フネン耐熱管継手「HT E S」規格変更のご案内（改1）

フネンアクロス株式会社

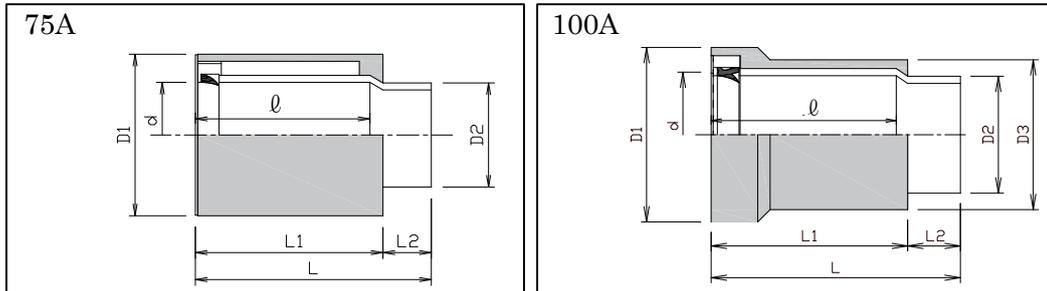
- 1、対象製品 ○ フネン耐熱管用伸縮継手 75A・100A
・**新規格品名：FP HT LES**
・現規格品名：FP HT E S（在庫がなくなり次第廃番となります）

- 2、変更点等 ○ 製品形状を排水用LESに同じとしました。（単位/mm）

品名	D1	D2	D3	d	L	L1	L2	ℓ
HT LES 75	138	89	—	90	200	159	41	148
HT LES 100	170	114	148	115	241	190	51	179

品名	設置用途による 基準挿入寸法（mm）		入り数	重量 kg
	伸縮継手	補修用継手		
HT LES 75	95	57	9	1.3
HT LES 100	115	67	6	2.4
